# *Alegaciones*

*en fase de información pública*

*del Proyecto técnico y estudio de impacto ambiental presentado por la empresa Berriz Recycling Company, S. L. para la actividad de vertedero de residuos no peligrosos en el termino municipal de Bilbao (Bizkaia)*

Fig. 4. Case history data on field measurement of MSW unit weight (Zekkos et al., 2006)

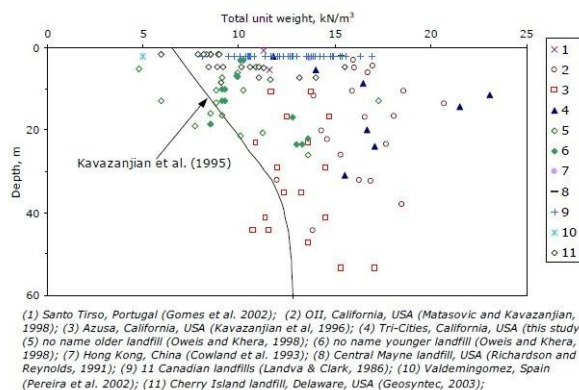
La densidad de los residuos puede cambiar algo con la profundidad o espesor de la capa de residuos, debido a la compresibilidad de los mismos y a una cierta compactación debido a la estabilidad del componente orgánico con el tiempo.

Kavazanjian presenta una gráfica obtenida de valores medidos en diferentes vertederos y los compara con los valores estimados anteriormente por él mismo en 1995, en la que concluía que el valor de la densidad variaba muy poco en espesores a partir de 50 m y alcanzaba un valor asintótico entre 12 y 13 KN/m<sup>3</sup>.

En conclusión el dato de partida de la densidad estimada de los residuos a depositar en el Anejo 3 es erróneo y en todo caso correspondería a la densidad máxima de algunos flujos de residuos (chatarra metálica, hormigón roto, etc).

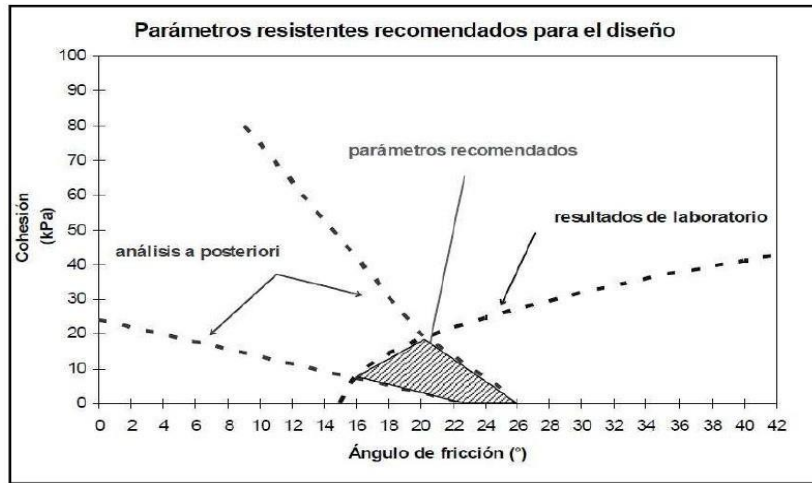
El valor de la cohesión adoptado en ese Estudio de estabilidad de Ikerlur, 50 kN/m<sup>2</sup>, o sea 50 Kpa, es también altísimo, y no se justifica en parte alguna.

Fucale<sup>3</sup> relata disminuciones significativas en la cohesión y el ángulo de fricción con el paso del tiempo, debido seguramente a que el componente friccional es aportado por los componentes biodegradables de los residuos depositados.

Figura 3.2: Parámetros para diseño

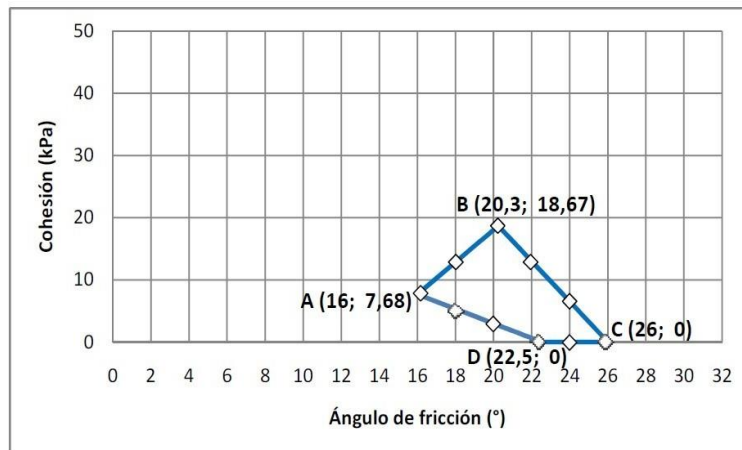
Y no solamente caen fuera por el alto valor de la cohesión (50 kPa frente del valor más alto de 18,67 kPa) sino también por el ángulo de fricción interno estimado en el Anejo 4 de 30° frente del valor más alto de 26°. Mostramos aquí los puntos extremos de esa zona de “seguridad” en el diseño de vertederos.

Esos valores son los que proporcionan unos valores del coeficiente de seguridad más altos por la proximidad al punto extremo B (cohesión de 18,67 kPa y ángulo de fricción 20,3°), según Duarte<sup>5</sup> (página 42), tras el cálculo del coeficiente de seguridad en los puntos extremos de esa zona de parámetros recomendados:
